**REPÚBLICA DE PANAMÁ
MINISTERIO DE AMBIENTE**

RESOLUCIÓN DEIA-IA- 041 -2020

Por la cual se aprueba el Estudio de Impacto Ambiental, Categoría II, correspondiente al proyecto **EXTRACCIÓN Y TRITURACIÓN DE MINERALES NO METÁLICOS (GRAVA DE RÍO) PARA OBRAS PÚBLICAS**, presentado por **CONSTRUCTORA URBANA, S.A.**

El diseño estructural para la quebrada La Honda se basa en el esquema planteado de la siguiente manera:

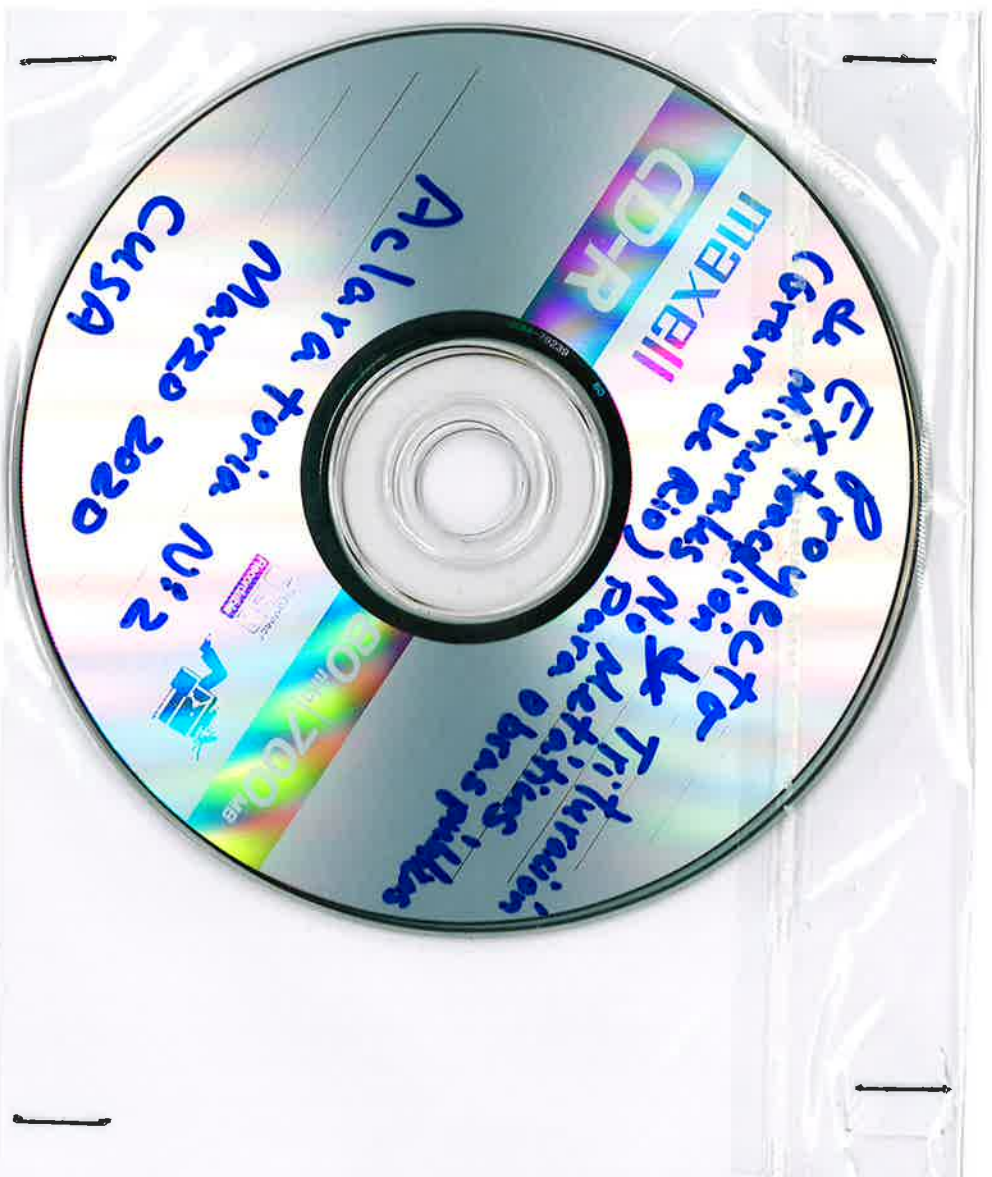
2. En la respuesta dada a la pregunta 16 de la nota DEIA-DEEIA-AC-0214-1712-19, se indica "... Para cruzar la quebrada la Honda se va a usar el vado que está construido a un lado del puente y se reforzará y adecuará a la capacidad de los equipos", sin embargo, no se indica en qué consistirá el reforzamiento y adecuación del vado. Por lo antes señalado se solicita:

- a. Señalar en qué consistirá el reforzamiento y adecuación que se le hará al vado para que pueda ser utilizado por los equipos del proyecto.
 - b. Indicar cuáles son los impactos generados por esta actividad y las medidas de mitigación a implementar.

Se colocara dos contenedores sobre una base de balastro compactado al 100" del proctor modificado sobre la ribera de la quebrada, que seran unidos mediante un canal de 6" x 2" x 10.5 lbs/pie y encima de ellos se colocara una balastro de río fino, que servira como rodadura de los camiones. Los contenedores seran reforzados con una marco de metal de canales de 6" x 2" x 10.5 lbs/pie a una distancia de 3 metros de centro a centro de cada marco (uno al principio, uno al final y uno en el centro).

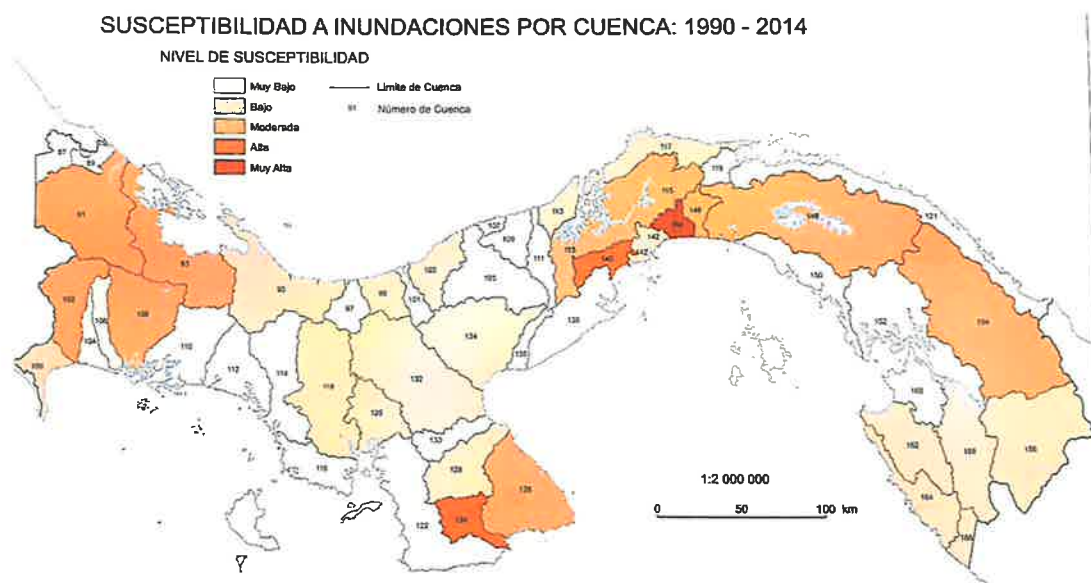
6. En las páginas 36 a la 41, punto 5.2. **Ubicación geográfica**, se presentan las coordenadas correspondientes al proyecto, sin embargo, las coordenadas correspondientes a la zona 10, no concuerdan con las coordenadas presentadas en la página 334, punto 7. **Planos del proyecto**; página 341, punto 8. **Mapa topográfico según área a desarrollar a escala 1:50,000**; página 343, punto 9. **Mapa en escala 1:50,000 y coordenadas UTM o geográficas del polígono del proyecto**; página 345, punto 10. **Mapa de cobertura vegetal y uso de suelo en una escala de 1:20,000**. De igual manera, en la página 42, punto 5.2. **Ubicación geográfica**, se presenta un cuadro con las áreas de las 14 zonas de extracción, en donde se indica que la zona 4 tiene un área de 6.84 Has, y la zona 10 un área de 1.30 Has. No obstante, la verificación de las coordenadas realizada por la Dirección de Información Ambiental arrojó una superficie de 5.48 Has para la zona 4, y una superficie de 0.45 Has para la zona 10. Por lo antes indicado, se requiere:

Mapa “Susceptibilidad a Inundaciones por Cuenca: 1990-2014. Página 89

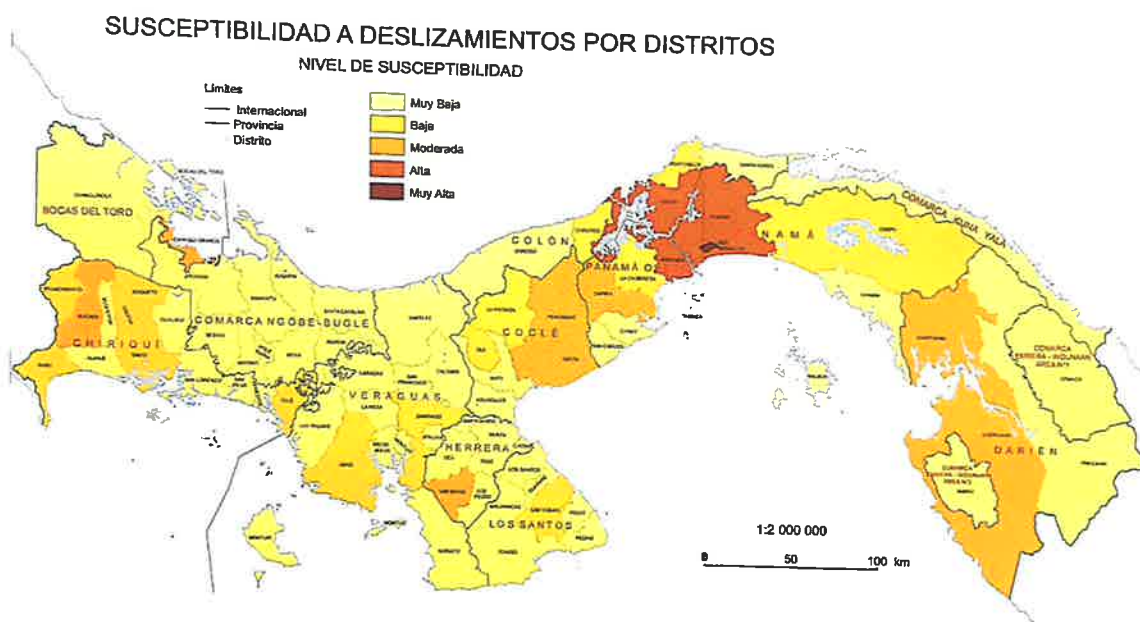
- b. En caso de ser afirmativa la respuesta, indicar cuáles serán los impactos generados y las medidas de mitigación a implementar.
8. En la página 69, punto 6.9. **Identificación de los sitios propensos a inundaciones**, se indica "...*Según el Mapa "Susceptibilidad a Inundaciones por Cuenca", contenido*

- a. A continuación, se presenta el Mapa “Susceptibilidad a Inundaciones por Cuenca: 1990-2014. Página 89
